### RESPUESTA A OBSERVACIONES

### INVITACIÓN PÚBLICA VA-059-2019

**Objeto:** “Ejecutar las obras civiles y eléctricas para la repotenciación de las subestaciones de los bloques 5, 14 y 26 de la sede central de la Universidad de Antioquia, acorde al alcance ilustrado en planos y especificaciones técnicas, incluyendo el suministro de materiales y equipos relacionados en el cuadro de cantidades de obra. “

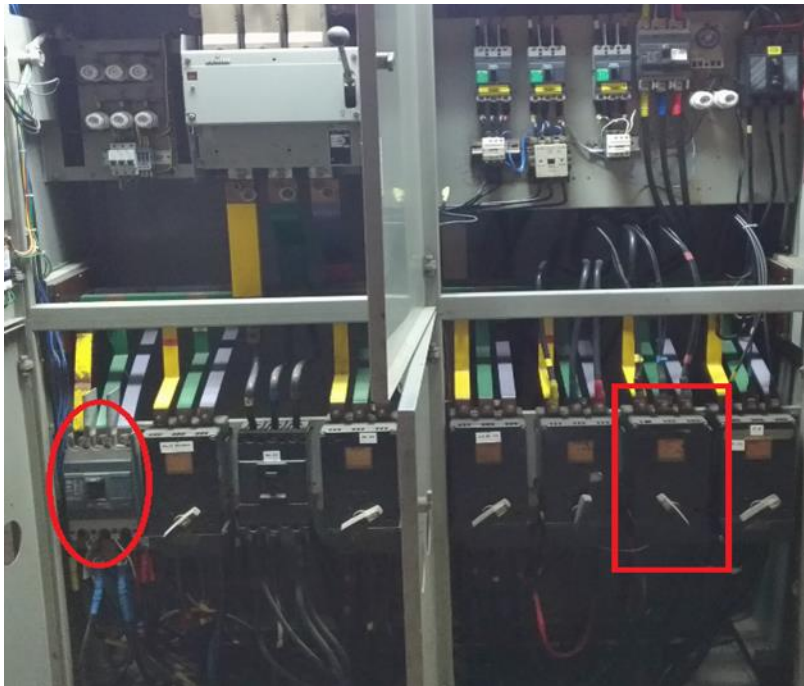
16. *En los ítems 1.1.4 y 2.1.7 se indica ...Incluye kit de tierras. Favor indicar que compone el kit de tierras*

Son los elementos para conectar a tierra la cinta de tierras del cable XLPE, trae unas citas de cobre con clamp para la conexión a la cinta de tierras del cable y una malla trenzada en cobre estañado para la conexión a tierra física. Sin embargo, para un detalle más puntual, indagar con proveedores de terminales interiores en media tensión.

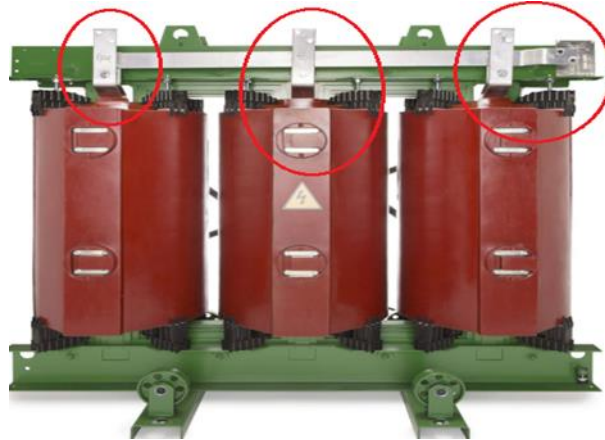
20. *¿En el bloque 5, las celdas de remonte y seccionador se alimentan con el cable en media tensión existente?*

Efectivamente se alimenta del cable de media tensión existente.

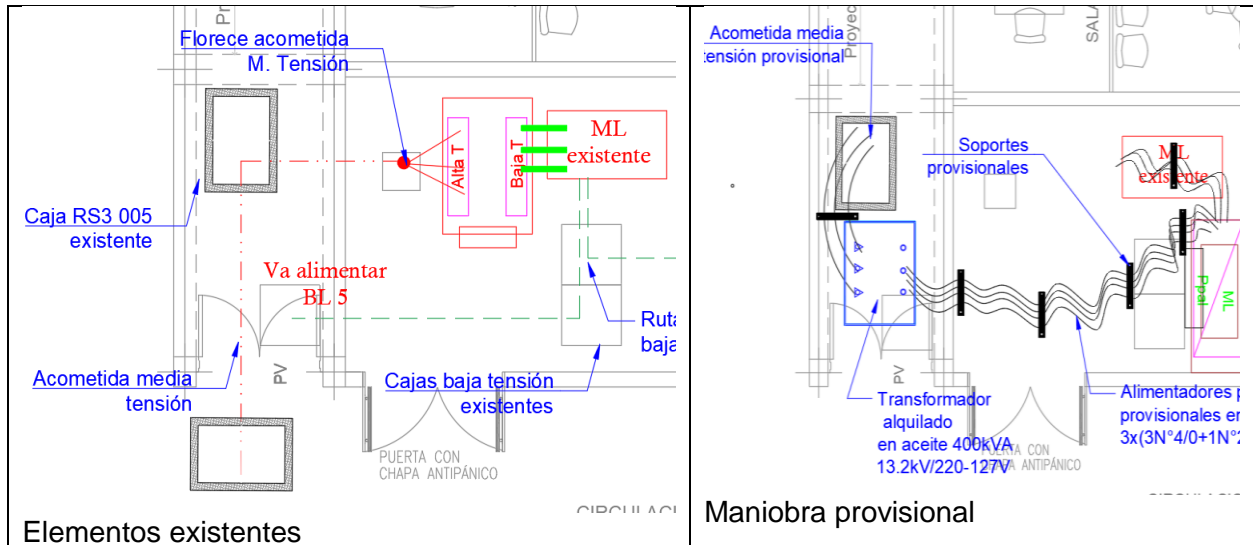
35. Favor indicar las medidas aproximadas de las barras solicitadas en los ítems 2.2.26 y 3.1.4 (Ancho y longitud).

Las barras de cobre del ítem 2.2.26 están dimensionadas con la corriente nominal del transformador actual, y sólo es para la conexión de los alimentadores provisionales, para no perforar las barras de cobre originales de la entrada del ML con las terminales de este alimentador, la longitud será apenas para conectar con las barras de ML y sobresalir un poco para conectar con los alimentadores provisionales, no hay exigencia particular en estas, sólo que sirvan para una conexión provisional.

Las barras del ítem 3.1.4 serán para la interconexión eléctrica entre el transformador y el ML, la longitud será la necesaria para llegar en cada fase desde los bornes secundarios del transformador a los bornes de llegada del tablero ML, y las dimensiones de la sección transversal serán las suficientes para conducir 2000A.

Las barras de cobre del ítem 2.1.4 serán también para la interconexión entre el transformador y el ML similar al ítem 3.1.4, con la variante que esta interconexión debe ser en L o 90° debido a la configuración de los equipos de la subestación.

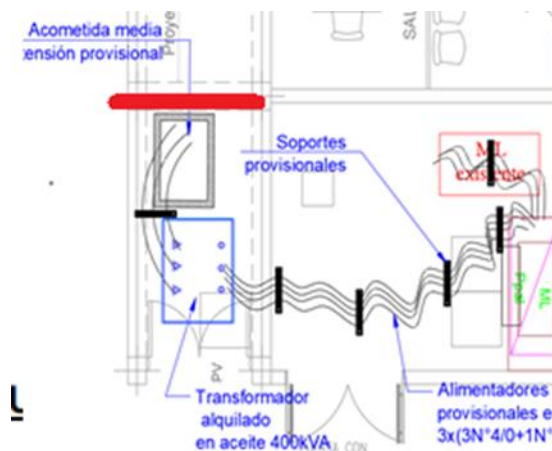
37. En el ítem 2.2.27 se indica ...Incluye ...encerramiento provisional con manto dieléctrico. Favor aclarar el encerramiento solicitado
38. Para los ítems 2.3 y 3.3 ustedes suministran las memorias de cálculo?

El encerramiento es para impedir el paso de personal no autorizado al sitio de instalación provisional del transformador para evitar accidentes, como se ilustra en la siguiente figura.
